REN - REDE ELÉCTRICA NACIONAL, S. A.

MODIFICAÇÃO DAS LINHAS ELÉCTRICAS AÉREAS, A 150 kV, DE LIGAÇÃO À SUBESTAÇÃO DE FERNÃO FERRO

ESTUDO DE IMPACTE AMBIENTAL

ADITAMENTO

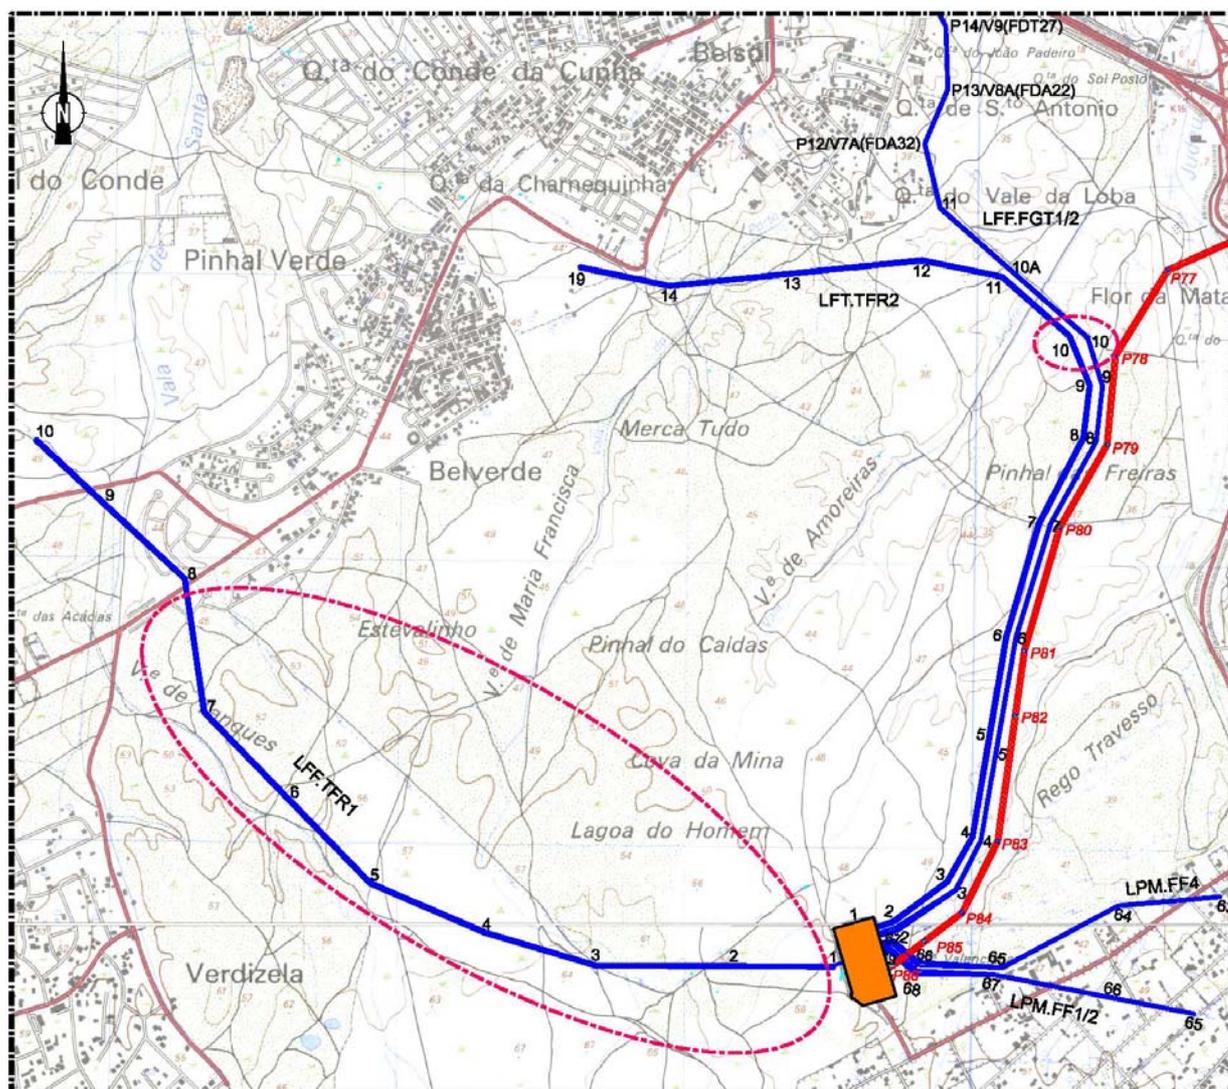
A5) Apresentar o cronograma da obra, uma vez que esta será faseada (identificar as várias fases e tempos associados).

No Quadro seguinte apresenta-se o cronograma previsto para a execução da obra, descrevendo-se seguidamente as principais tarefas envolvidas; refere-se que esta intervenção se encontra fortemente condicionada pela alteração a empreender na Subestação da Fernão Ferro, a qual determina as modificações a desenvolver, dado que essa unidade terá que continuar em serviço no decurso das alterações previstas:

Fases	Duração	Actividades
1ª Fase	8 semanas	Fundações e colocação dos postes
	7 semanas	Colocação dos cabos
2ª Fase	4 semanas	Fundações (inclui 3 semanas de pausa para secagem do betão)
	2 semanas	Colocação dos postes
	3 semanas	Colocação dos postes
3ª Fase	5 semanas	Fundações
	6 semanas	Colocação dos postes
	10 semanas	Colocação dos postes

Figura 2.2.1 rev – Projecto Inicial com a Identificação das Zonas Alteradas

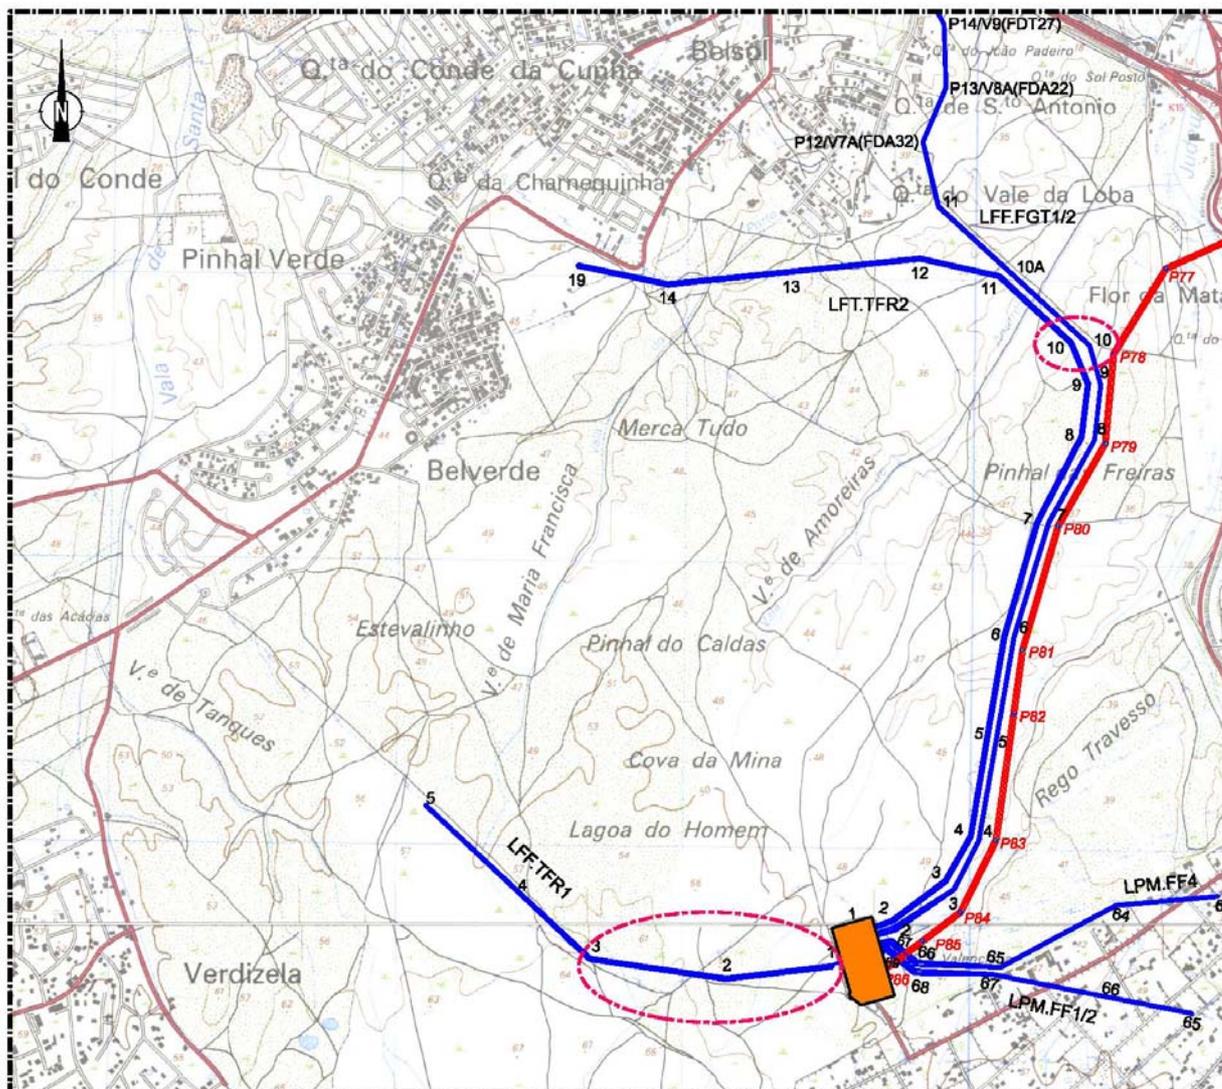
A6) Reformular as figuras incluídas no EIA que não têm leitura, nomeadamente as das págs. 2.4; 3.21; 3.30; 3.52 e 3.53,

Seguidamente apresentam-se as figuras das páginas 2.4, 3.21, 3.30, 3.52 e 3.53 com maior legibilidade conforme solicitado.

Figura 1.1.1 – Carta de Solos

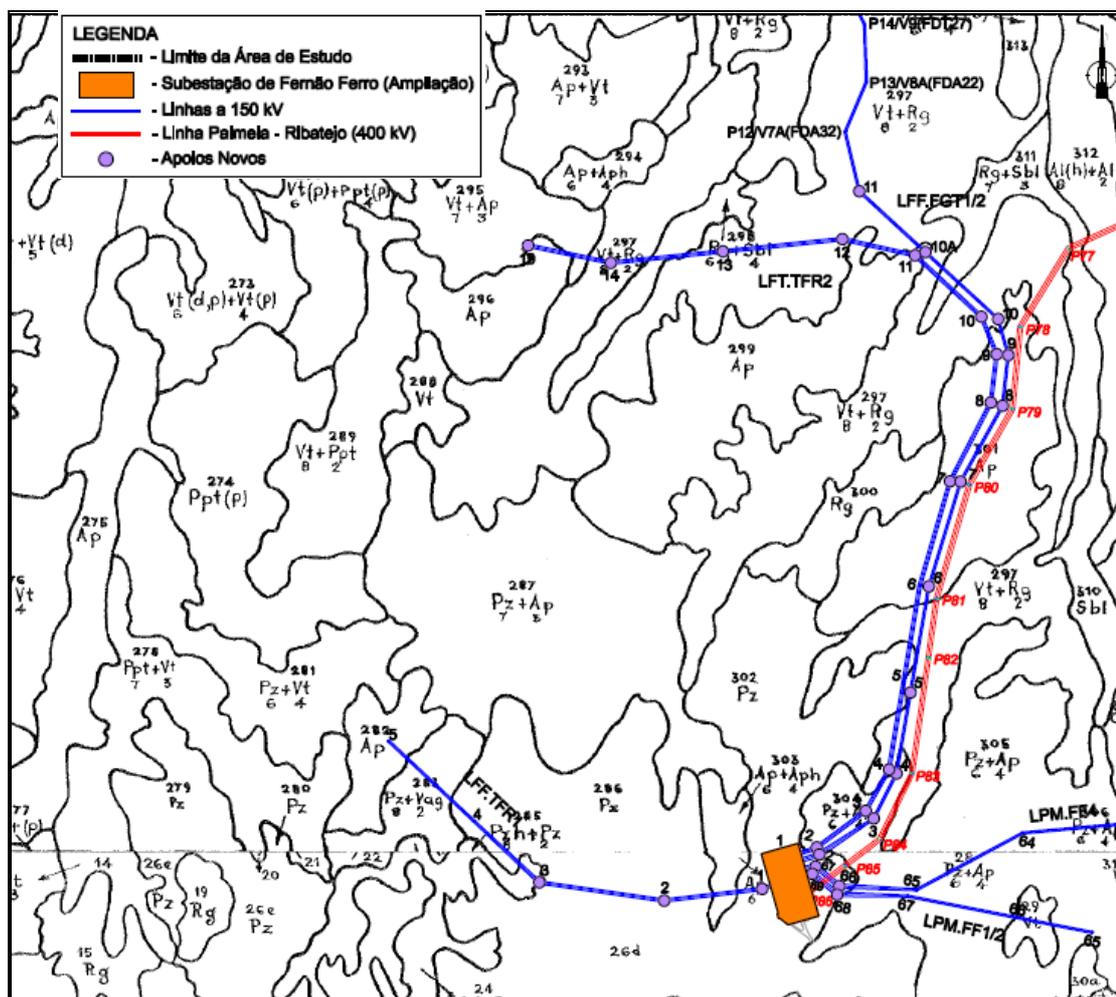
B2) Justificar porque não foi caracterizada a situação actual nem avaliados os impactes para este factor ambiental.

Contudo, apresenta-se seguidamente a caracterização dos solos na área em estudo e uma avaliação sucinta dos principais impactes identificados.

F:\V8\Piolarv\Pdfdrv\pdf print-normal.pit
 29/04/2009 15:26:03 / Margarida Salgado
 E:\Ms\Amb\DesFina\ADITAMENTO_MODIFICAÇÃO_Abril09\1322-EA-23-MDA2-001.dgn

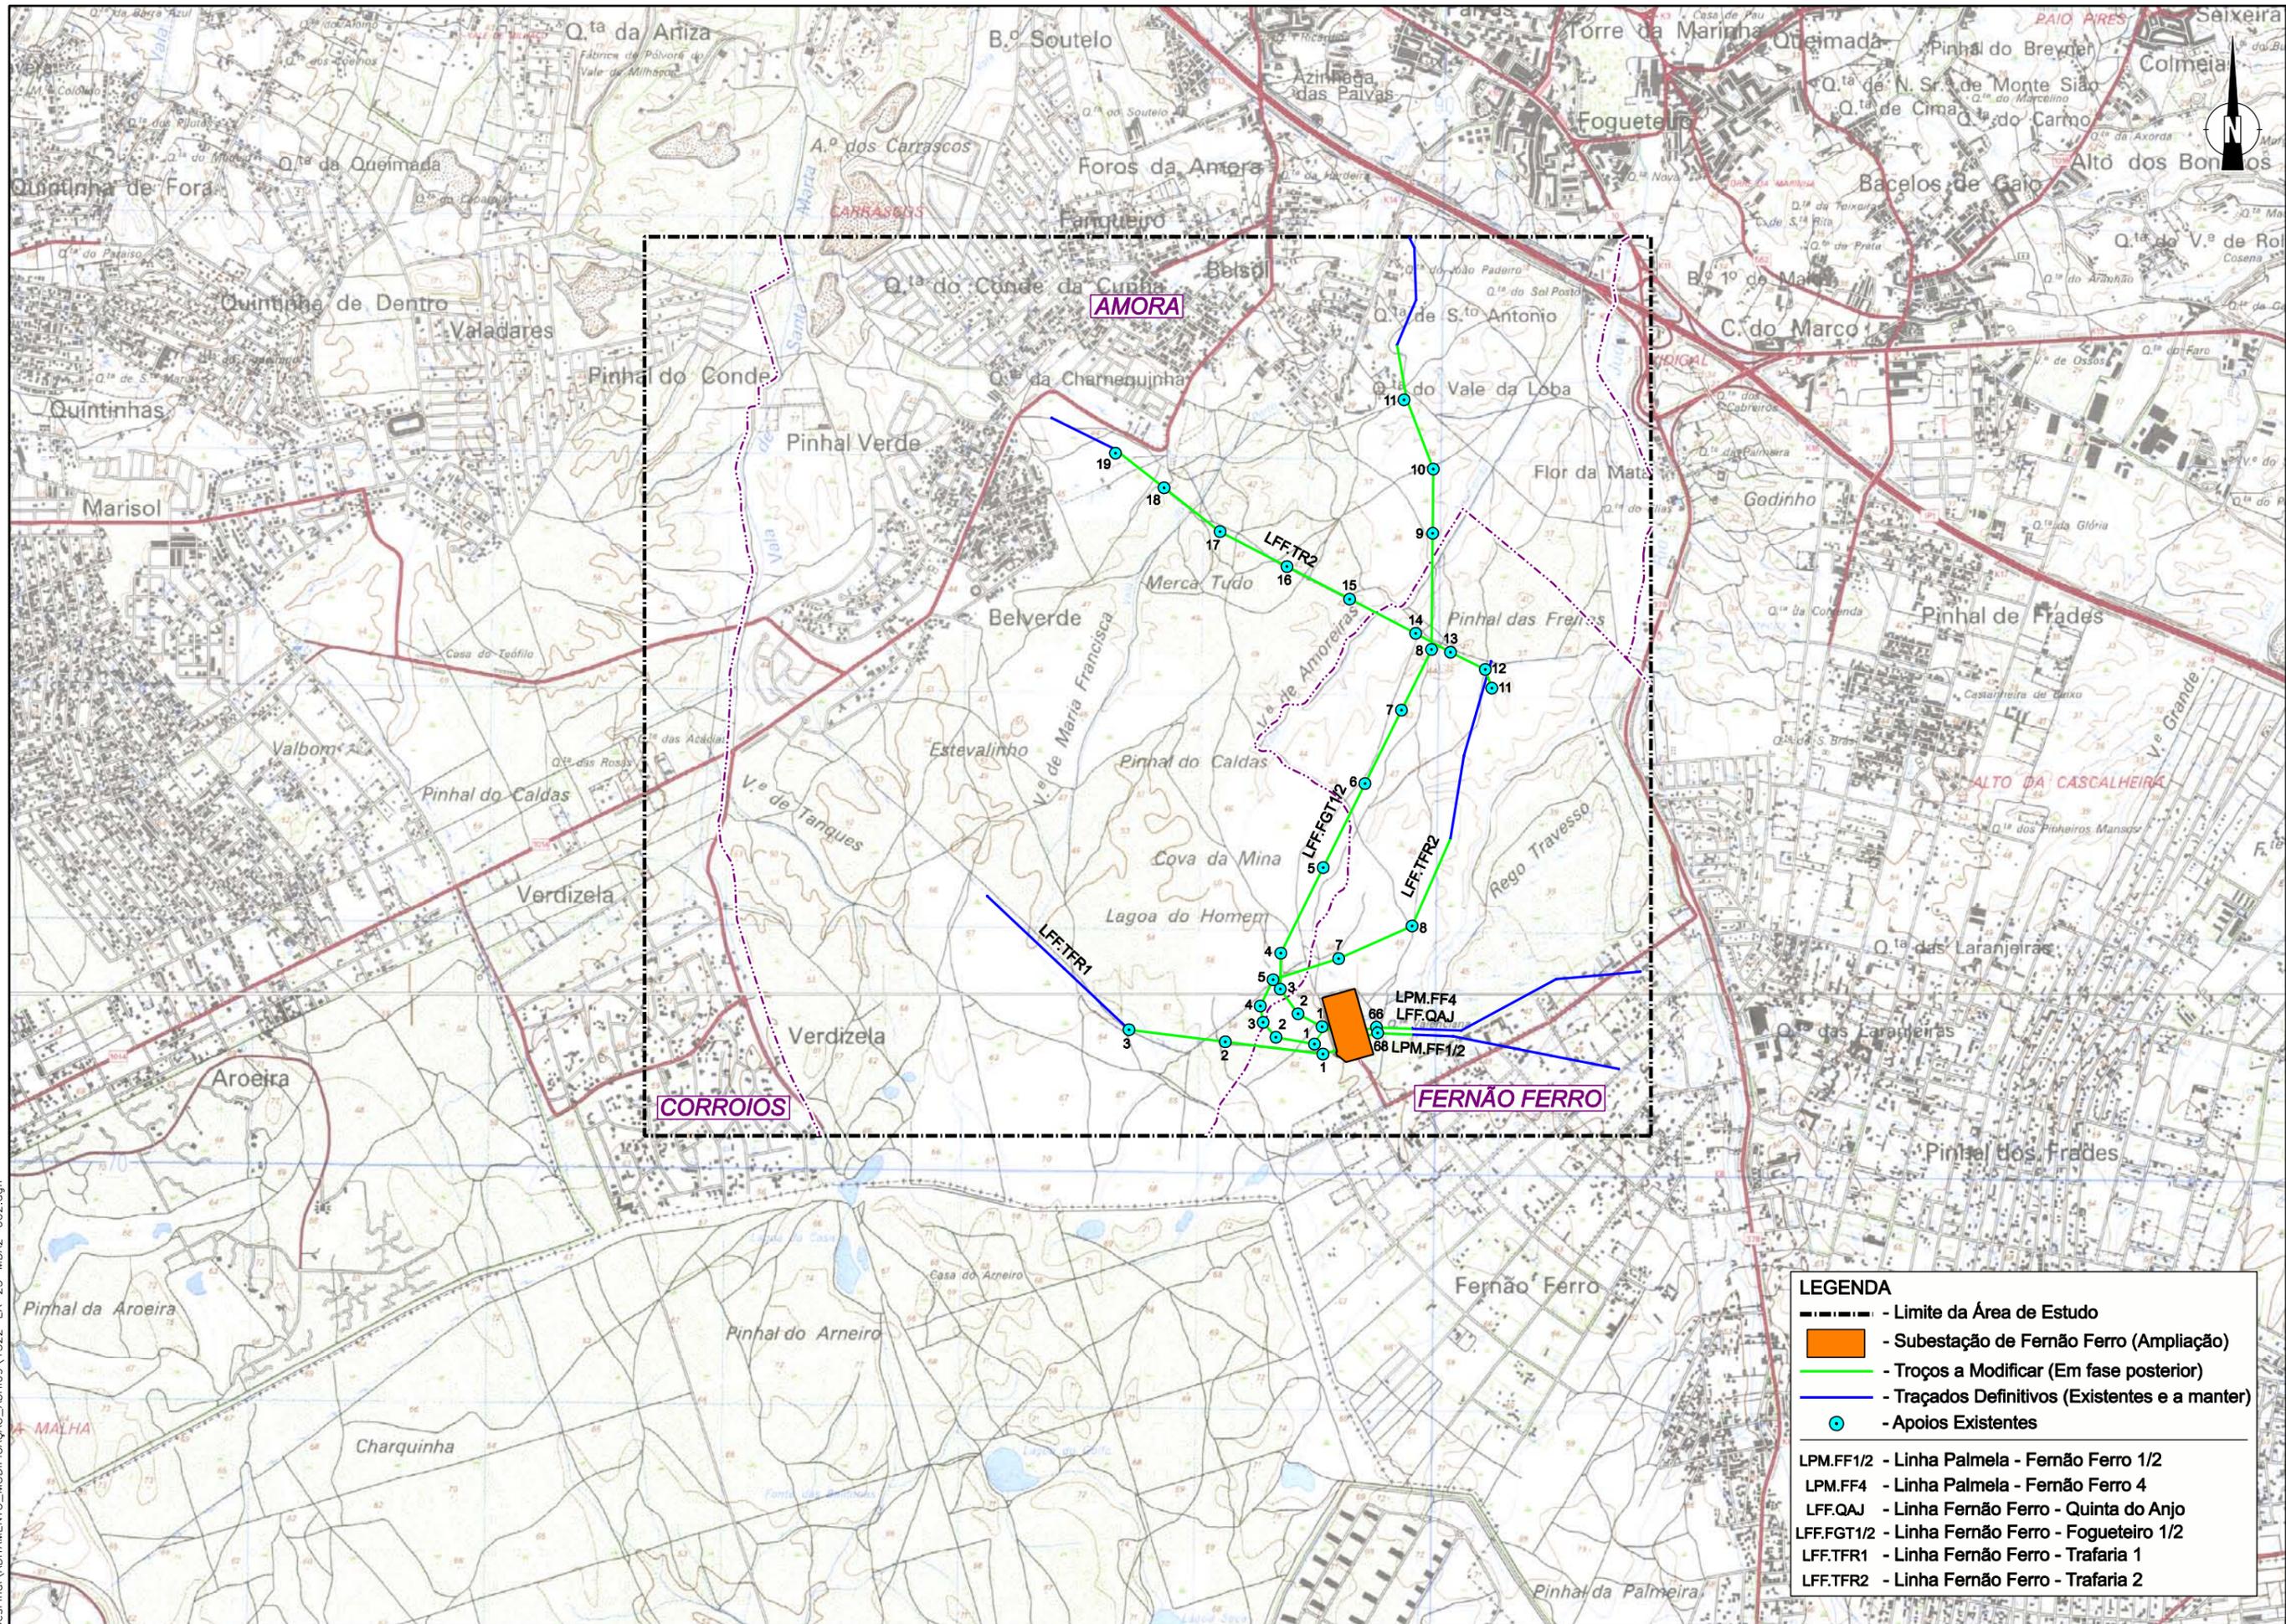
A4) Apresentar ortofotomapa da área de estudo. Deverá constar o traçado actual das linhas com apoios e o traçado final com os apoios.

Em anexo a este documento apresenta-se ortofotomapa da área de estudo (**Desenho 1322-EA-23-MDA2-001**) com indicação do traçado actual das linhas e respectivos apoios, bem como o traçado projectado, incluindo igualmente os respectivos apoios.
